SERVICE-INFO

Materialändring hos avlänkingsrulle 532 0111 10

Best. nr.: 532 0111 10

Bild 1: Hittillsvarande utförande är i metallgjutgods

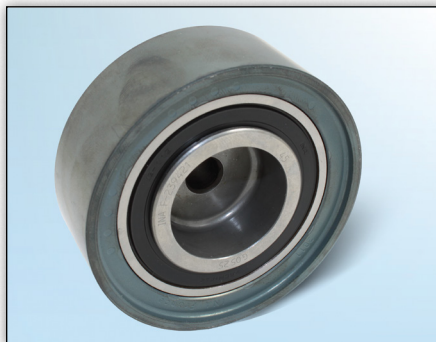
Inom ramen för kontinuerlig vidareutveckling av våra produkter, har slitytan hos avlänkingsrulle 532 0111 10 ändrats från metallgjutgods till plåt.

Under en övergångsfas kan både rullar med slityta i metallgjutgods, såväl som plåt levereras.

Båda utförandena kan trots sina olikheter användas utan begränsningar för de fordon som anges i katalogen.
